■ 機械設計に関する論点 コメント回答
【論点】格納容器内水素濃度計の
機能・構造と耐環境性

【論点2】第830回審査会合での指摘（格納容器内水素濃度（SA））

図7 水素分圧と抵抗変化率の相関

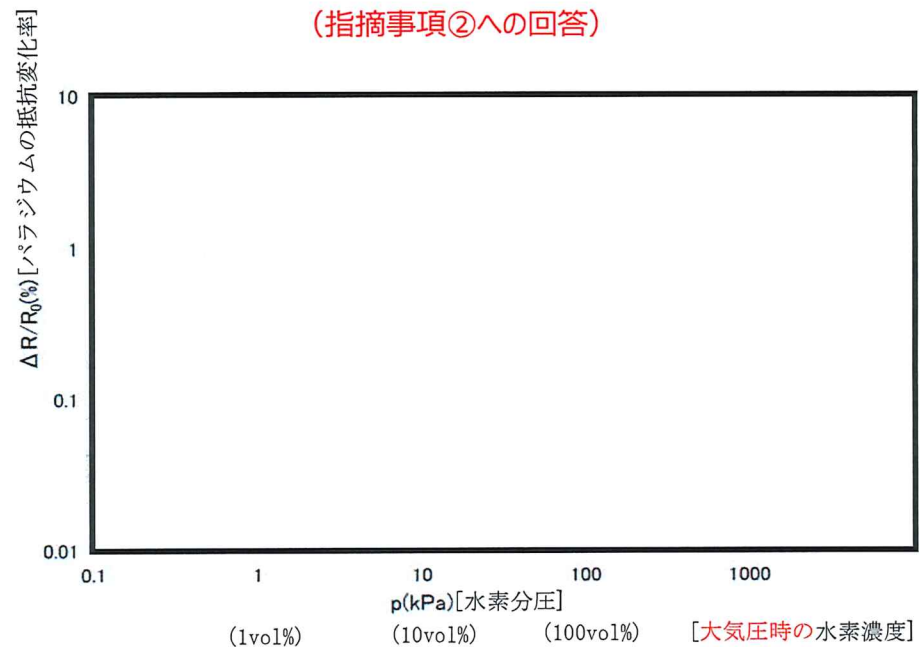
NO	コメント内容	回答	ページ番号	備考
①	格納容器内水素濃度計の指示値は、格納容器圧力を用いて分圧を計測し、補正していることを示した上で、計測誤差（±2%）の根拠を整理して説明すること。	パラジウム及び白金の抵抗値を基に水素濃度を演算する手順を追記しました。また、格納容器内圧力を考慮した場合の計器誤差の根拠を追記しました。	6～8	
②	格納容器内水素濃度計について圧力と抵抗値の実験結果を示すこと。	格納容器内水素濃度（SA）の水素分圧と抵抗変化率の実験結果をまとめました。	6	
③	格納容器内水素濃度計について計測器の時定数を示すこと。	応答性確認試験を行い、判定基準の40秒以内で応答していることをまとめました。	9～10	
④	格納容器内水素濃度計について水素を吸い込んではいませんが、水素濃度が上下した場合の追従性を示すこと。	応答性確認試験を行い、水素ガスの導入及び排出を繰り返した場合にも、水素濃度の測定値が精度内であることをまとめました。	9～10	
⑤	CVスプレーに対する水素濃度計の機能（ヒータ昇温等）への影響について整理して説明すること。	被水による格納容器内水素濃度（SA）の温度制御への影響はないことをまとめました。	11	
⑥	耐環境試験の評価結果で「機能維持を確認している」としているが、試験前後の抵抗値の特性変化等による機能への具体的な影響を説明すること。	試験前後のパラジウム抵抗値と白金抵抗値を記載し、「機能維持を確認している」とした根拠を評価結果欄にまとめました。	12	
⑦	格納容器内水素濃度計について圧力、温度、湿度、放射線等の環境試験やパラジウムの温度特性のバックデータを整理して本水素濃度計の信頼性を説明すること。	環境試験やパラジウムの温度特性等のバックデータをまとめました。 上記に加え、酸素による水素濃度測定への影響と対策をまとめました。	13	
⑧	格納容器内水素濃度計についてCVスプレーにより水がかかるとはならず、炉心損傷後も使うのであればセシウムやヨウ素が表面に付着した場合の影響を示すこと。	被毒物質の影響及び対策についてまとめました。	14～15

- 白金線の抵抗値を抵抗測定器で計測し、その抵抗値から検出素子部の温度を算出する。(図5参照)
- 検出素子部の温度より、水素濃度0vol%におけるパラジウム抵抗値を計算する。(図6参照)
- 抵抗測定器で計測された水素を吸蔵した時のパラジウム線の抵抗値と水素濃度0vol%におけるパラジウム抵抗値の差分より、パラジウム抵抗値増加量を算出する。
- パラジウムの抵抗値増加量と温度($t^{\circ}\text{C}$)におけるパラジウムの抵抗値(R_t)よりパラジウムの抵抗変化率を算出し、図7に示す水素分圧と抵抗変化率の試験データのグラフから、パラジウムの抵抗変化率に対応する水素分圧を求める。
- 水素濃度(体積濃度)は水素分圧を全圧で除す必要があることから、検出器設置場所(ドライウェル又はサブレーションチェンバ)の圧力値を用い、水素濃度を算出する。
